Zylinderkopfdichtung für Motorinstandsetzung

195.470 für MAN D20 | **466.600** für MAN D26

SI 02/2023

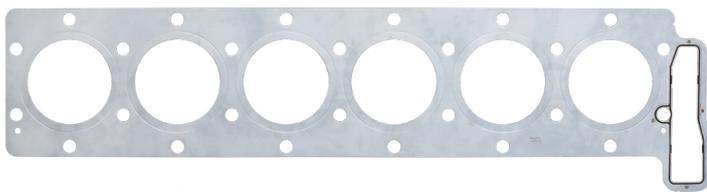
Die konstruktive Anordnung der Ventilsteuerung durch Stirnräder in Zylinderkopf und Motorblock (siehe Bilder) macht es notwendig, dass das durch die maschinell bearbeitete Dichtflächen abgenommene Material durch eine entsprechend dickere Reparaturstufen Zylinderkopfdichtung ausgeglichen wird.

Die Standarddichtung (Dicke: 1,2 mm; Elring Art.-Nr. 021.262 oder 357.831) ist hierzu nicht vorgesehen. Ansonsten greifen die Zahnflanken der Stirnräder zu stark ineinander. Dies kann zu schnellem Verschleiß und Schäden führen. Elring hat für die nachhaltige, umweltschonende Instandsetzung des Motors eine um 0,3 mm dickere Zylinderkopfdichtung entwickelt. Sie gleicht die Materialabnahme aus.

Im Gegensatz zur Standarddichtung hat diese, wie im Bild ersichtlich, stirnseitig eine zusätzliche Kerbe, die auch im montierten Zustand gut sichtbar ist.
